BRUXELLES. Grand-Place, 5, 6, 7 / rue de la Tête d'Or, 3 / rue du Midi, 8-12 et 14-18

DEMANDE DE PERMIS UNIQUE : Rénover un ensemble de bureaux (avec parkings) situé entre la Grand-Place et la rue du Midi, en bureaux (avec parkings), deux surfaces commerciales et un espace Horeca

Avis conforme de la CRMS

Schéma des techniques installées dans les bâtiments coté Grand-Place.

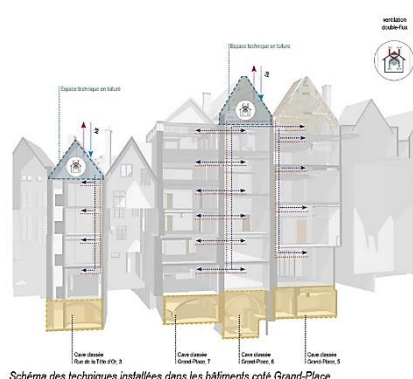
Le dossier devra être complété par les plans des techniques spéciales, pour pouvoir évaluer leur intégration fine au bâti ancien. Le volet technique (y compris les aspects liés à la sécurité incendie) devra être adapté au caractère patrimonial du bâti ancien, en limitant au maximum l'impact visuel et matériel des interventions, ce qui ne semble pas le cas. Ainsi, le cahier des charges prévoit la création d'ouvertures pour faire passer les installations techniques à travers les murs mitoyens classés, sans qu'elles soient localisées sur plan (voir schéma ci-joint, poste 2.1.3, ouvertures 50 x 65 cm sous linteaux en béton).

De toute façon, la Commission est défavorable à la création d'ouvertures supplémentaires dans les maçonneries anciennes classées. Le cas échéant, les maçonneries anciennes en mauvais état devront être réparées et ragréées selon les règles de l'art. Les pathologies éventuelles devront être localisées sur plan.
